Reactie- en antwoordnota inspraak voorontwerpbestemmingsplan “Leeuwarden - De Zuidlanden, Buurtschap De Klamp”

Reactie- en antwoordnota Overleg voorontwerpbestemmingsplan “Leeuwarden - De Zuidlanden, Buurtschap de Klamp”

Onderwerp: FW: Wateradvies De Zuidlanden - De Klamp

Figuur 1 De toekomstige inrichting van het plangebied De Klamp

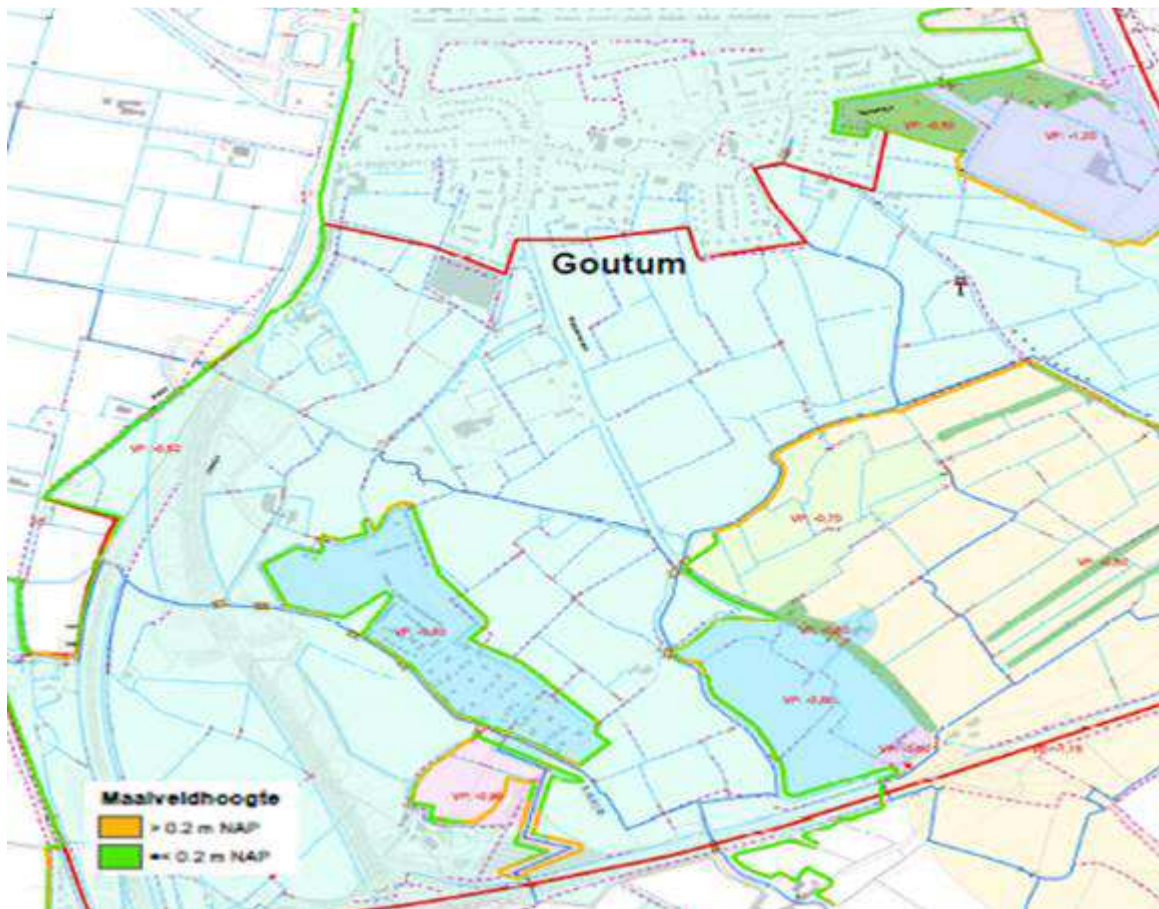
In paragraaf 4.3.6 staat achtergrondinformatie over de reden waarom toename van verhard oppervlak gecompenseerd dient te worden. De gebiedsspecifieke compensatie zoals deze in paragraaf 4.3.6.2 van de Leidraad is opgenomen is niet van toepassing. Wij hanteren een compensatienorm van 10%. Voor bebouwd gebied is de ondergrens van 200 m² van toepassing, in het buitengebied geldt een ondergrens van 1.500 m². Door de realisatie van het plan neemt de hoeveelheid verhard oppervlak toe met 102.100 m². U heeft aangegeven dit te willen compenseren door het graven van nieuwe watergangen (zoals weergegeven in figuur 1). In tabel 1 is de berekening van de compenserende waterberging opgenomen.

Figuur 2 Uitsnede kaart met nieuwe (regionale)keringen rondom plangebied De Klamp.

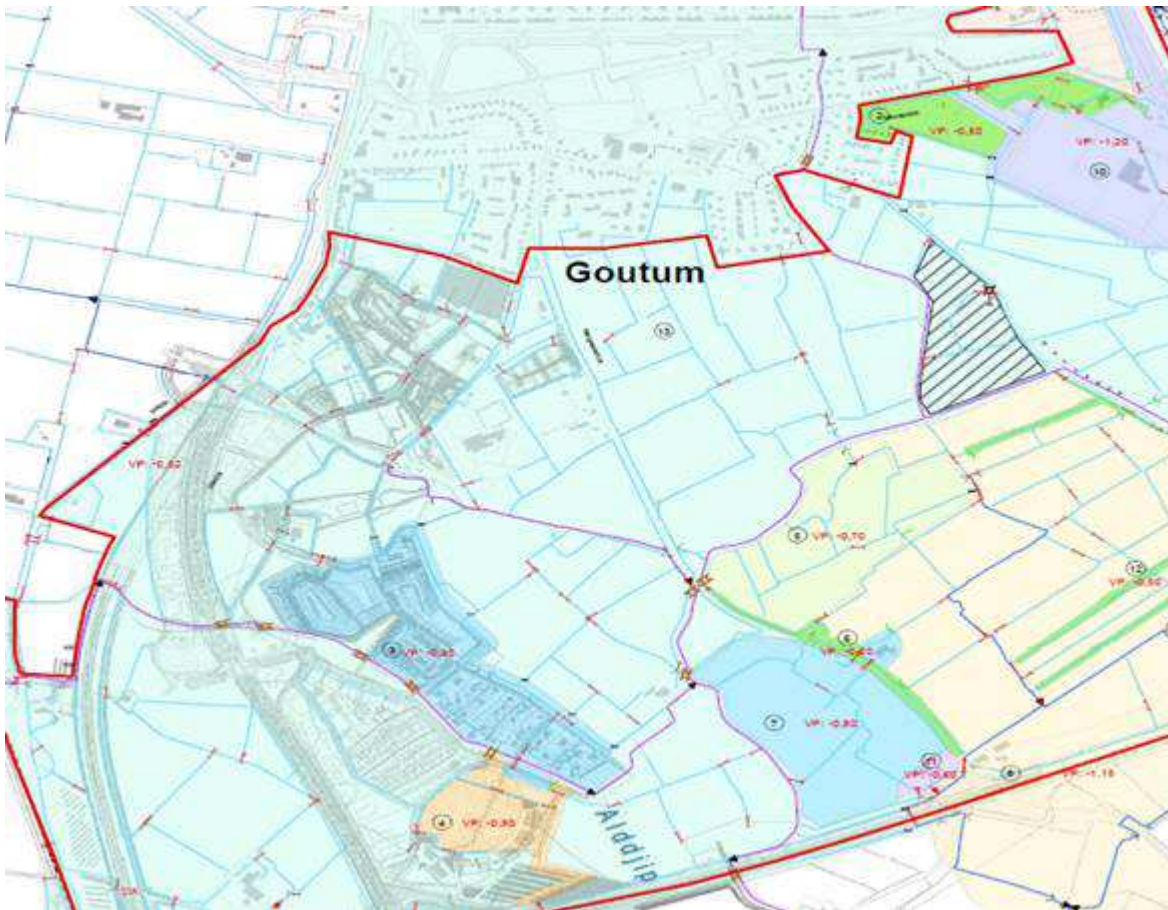
Door het voor de boezem brengen van het plangebied vervallen grote delen van de regionale waterkering en is het verleggen en aanbrengen van een nieuwe waterkering noodzakelijk. In onderstaande figuur 2 is met een groene - oranje lijn aangegeven waar nieuwe regionale waterkeringen komen te liggen. De bestemming van de gronden waar de boezemkaden op liggen mag de waterkerende functie niet uitsluiten. Geen (nieuwe) bouwblokken situeren op de boezemkade of in de beschermingszone van de boezemkade. Voor alle werkzaamheden aan regionale keringen, zoals het vergraven, aanleggen en ophogen, is watervergunning nodig. Meer informatie hierover staat onder Waterwet in deze e-mail.
